BAKALÁŘSKÁ PRÁCE
Stavebně technologický projekt
Viladům Bohnická 171/42

POSOUZENÍ PROJEKTOVÉ DOKUMENTACE dle přílohy č.8 vyhlášky 499/2006 Sb. o dokumentaci staveb
 Viladům Bohnická 171/42 - Projektová dokumentace pro vydání společného povolení

Analýza chybných či nevhodných řešení
v převzaté projektové dokumentaci

Obr. 1 – Nevyužitá komínové těleso v původním objektu (zdroj: převzatá projektová dokumentace)

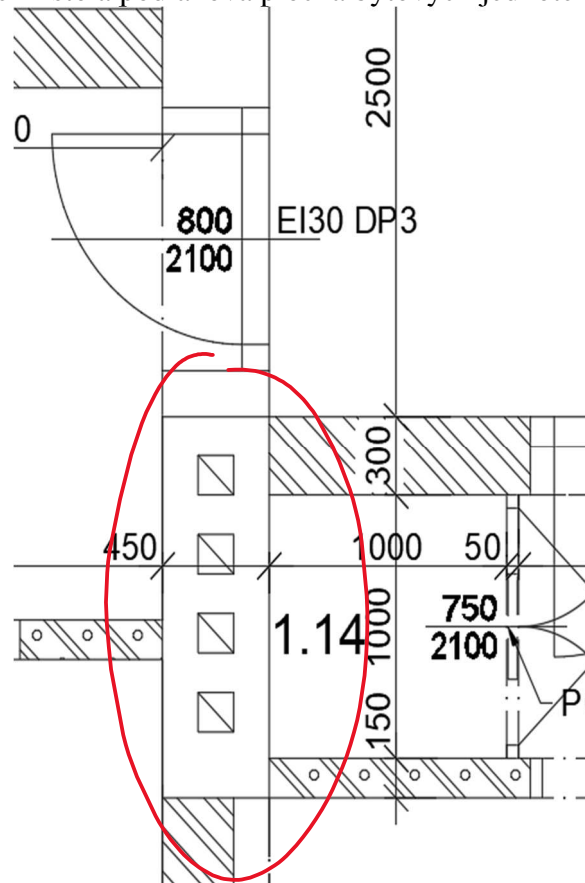
Problém: V původním stavu se v objektu nacházely dvě komínová tělesa. První bylo tvořeno třemi průduchy, a to bude v etapě bouracích prací kompletně odstraněno. Druhé komínové těleso je tvořeno čtyřmi průduchovými tělesy. Právě toto druhé komínové těleso v projektové dokumentaci zůstává, ale není dále nijak využíváno. Není tedy důvod toto komínové těleso v objektu ponechávat.

Návrh: I toto druhé komínové těleso by bylo vhodné během bouracích prací odstranit a následně vyzdít z materiálu, kterým se na daném patře vyzdívají nosné stěny (Porotherm 30 Profi). Uvolnilo by se místo a podlahová plocha bytových jednotek by byla větší.

Obr. 2 – Chybějící dešťové žlaby v řezu A-A' (zdroj: převzatá projektová dokumentace)

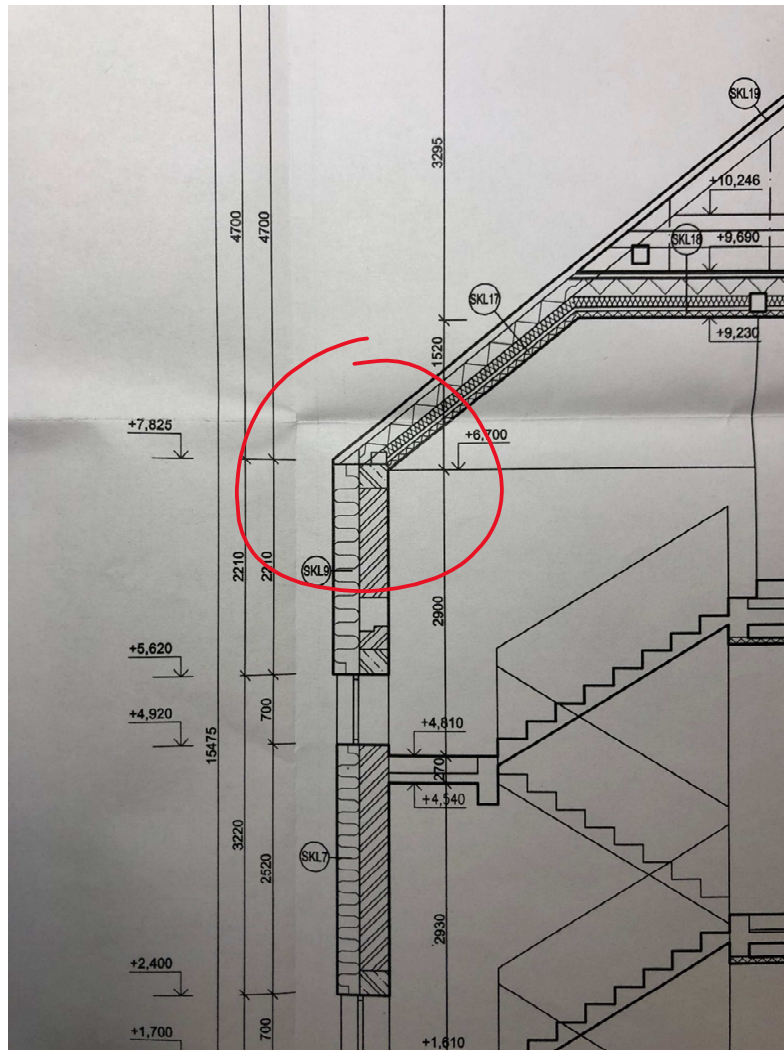
Problém: V příslušných řezech konstrukcí chybí naznačení řešení okapových žlabů. Ani řez A-A' a ani řez B-B' nemá naznačené pozice okapových žlabů. V jednotlivých půdorysech jsou naznačeny svodné potrubí vedené v izolantu fasády, ale nikam u střešní konstrukce neústí.

Návrh: Konstrukce zastřešení, která končí s hranou fasádní úpravy objektu nedovoluje umístit na objekt klasické okapové žlaby. Bylo by vhodné použít systém skrytých okapových žlabů, které by následně odváděly vodu do skrytých svodných potrubí v izolantu fasády. Tento systém nabízí například firma RUUKKI.

Obr. 4 – Tepelné mosty u osazení oken v 1.PP (zdroj: převzatá projektová dokumentace)

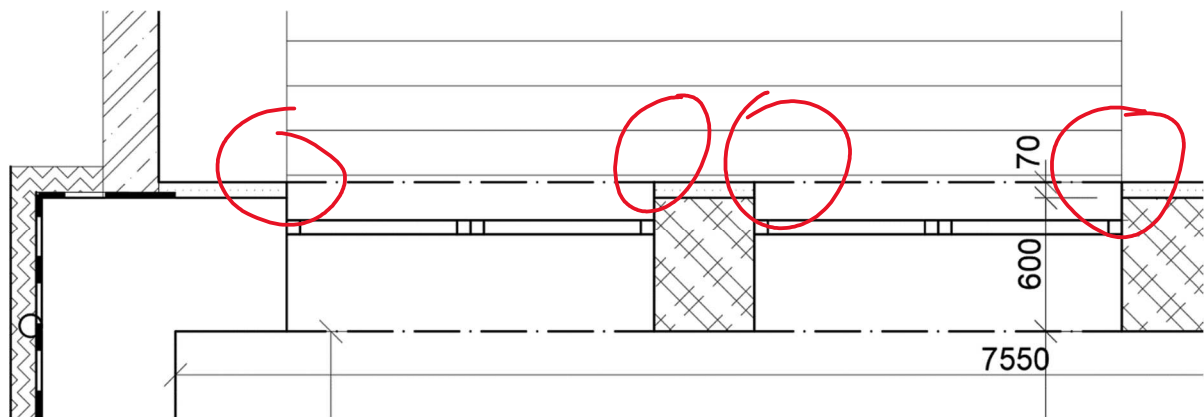
Problém: U okenních otvorů v 1.PP, které jsou tvořeny francouzskými okny vstupujícími do příslušných anglických dvorků. Osazené výplně jsou dle projektové dokumentace situovány 90 mm od vnějšího líce zdiva. Zároveň tepelní izolace je kreslena, tak že končí s lícem stavebního otvoru. V oblastech uložení výplní otvorů se vyskytují vcelku problematické tepelné mosty.

Návrh: Jedna z možností je přetažení tepelného izolantu v dané tloušťce i na špaletu stavebního otvoru a dotáhnout to až k rámu výplně. Zmenšili by se tím tedy světlé rozměry otvoru, ale bylo by ošetřeno problematické místo z hlediska tepelné techniky. Další možností je osazení výplně otvoru do vnějšího líce zdiva a tepelný izolant, který tvoří tepelnou obálku odhalené spodní stavby přetáhnout a předepsanou délku přes rám výplně otvoru. Opět by došlo ke zlepšení tepelně technických vlastností celé budovy.

Obr. 5 – Příložkování původních trámových stropů (zdroj: převzatá projektová dokumentace)

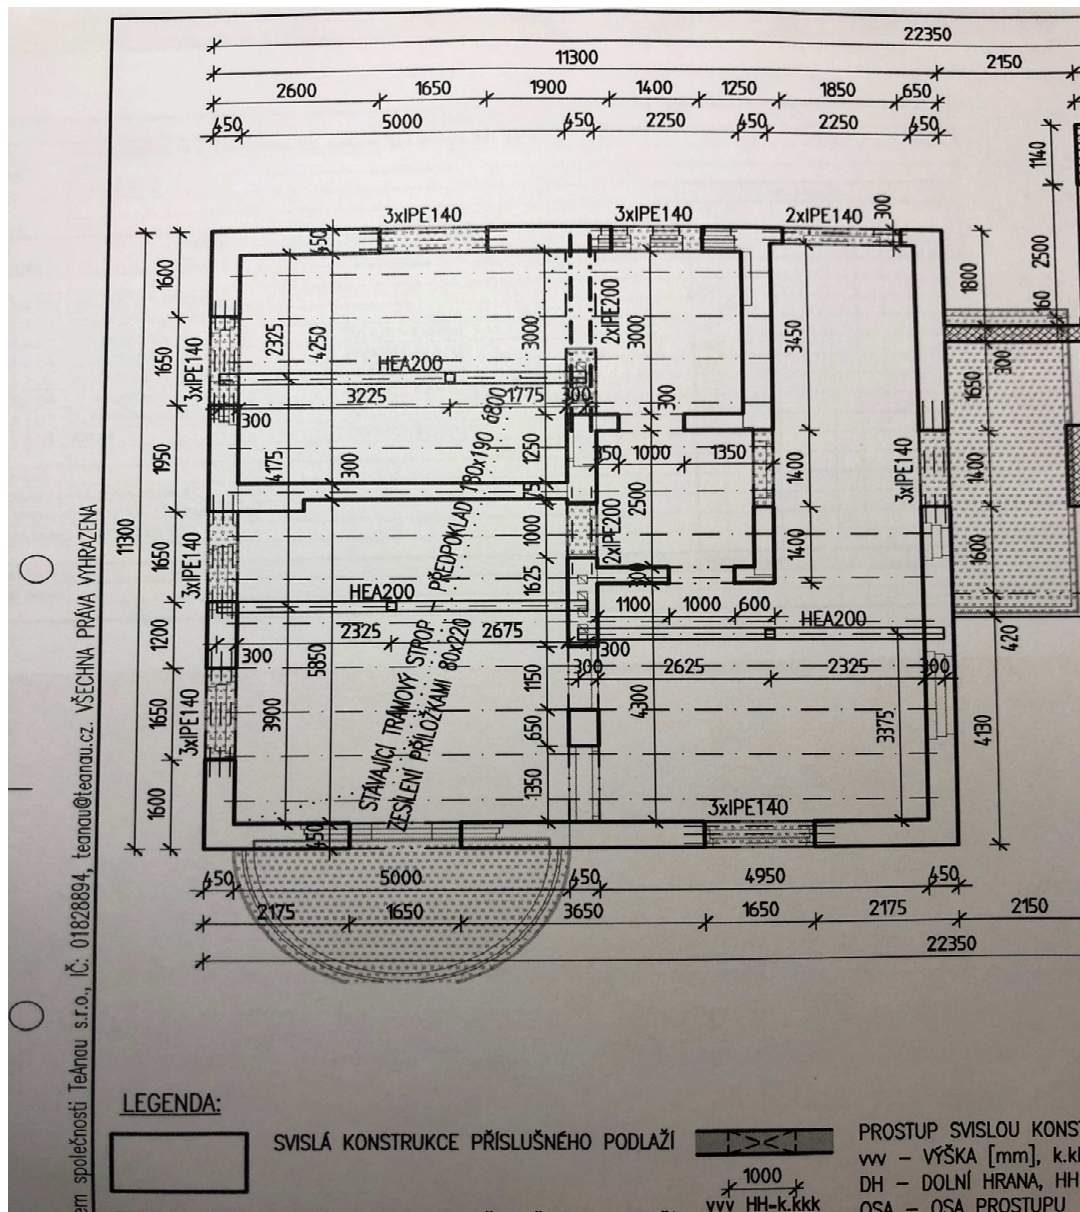
Problém: Při realizaci dřevěných příložek ke stávajícímu stropu, konkrétně k jednotlivým trámům, není nijak řešeno uložení hlav trámů do obvodové konstrukce. Pokud by byly hlavy trámu v uložení vyhnílé, či poškozené jiným způsobem, nebudou plnit svou nosnou funkci ani s příložkami.

Návrh: Jedna z možností by bylo stávající trámy ponechat tak jak jsou, osadit vedle nich příslušné ocelové nosníky, které by byly osazeny do nově vytvořených kapes ve zdivu, a za použití ztraceného bednění trapézovým plechem a vytvořit monolitický strop. Výsledná tloušťka takto vytvořeného stropu by byla menší než při navržených skladbách, protože by bylo možno opustit od podkladních a vyrovnávacích vrstev jako je FERMACELL.

Obr. 7 – osazení WC do zdiva instalační šachty (zdroj: převzatá projektová dokumentace)

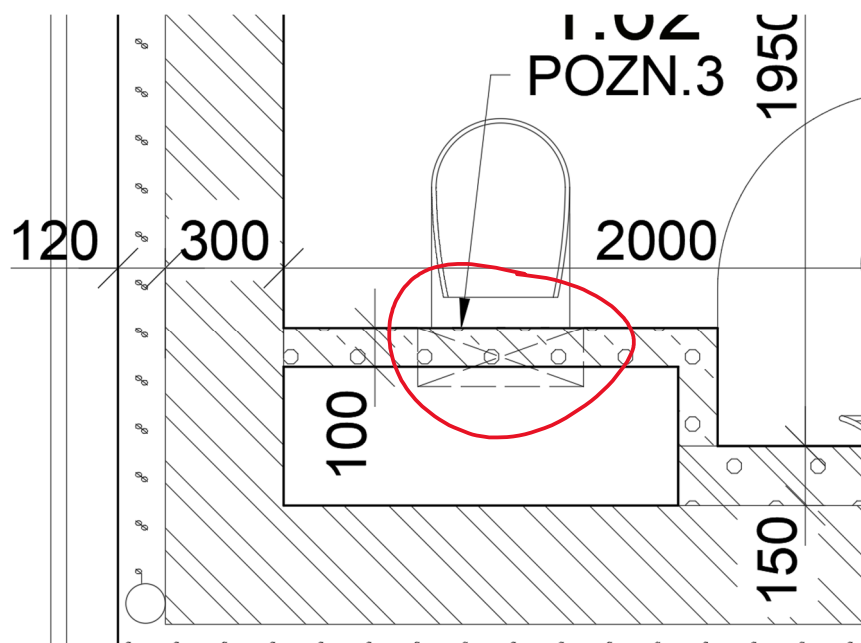
Problém: Toalety v jednotlivých bytech jsou dle projekce řešeny jako závěsná WC, kdy jsou vždy ukotveny na stěně tvořící instalační šachtu. Instalační šachty procházejí celým objektem a v nadzemních podlažích je od ostatních prostorů oddělují sádkartonové příčky, částečně také nosné stěny. Klasický geberit pro závěsná WC, který je uveden ve výpisu prvků není vhodný pro uložení do sádkartonových prvků.

Návrh: Vhodnou možností, jak v případě tohoto problému postupovat, by bylo místo montáže klasického geberitu pro závěsná WC použít speciální, pro tuto situaci určený geberit „Geberit Duofix Special“, obecně známý jako „Jádrofix“. Dojde ke kotvení samotného geberitu do bočních konstrukcí ostění a nemusí se kotvit přímo do konstrukce za ním. Jedná se sice o dražší variantu provedení, ale je vhodnější pro toto použití.
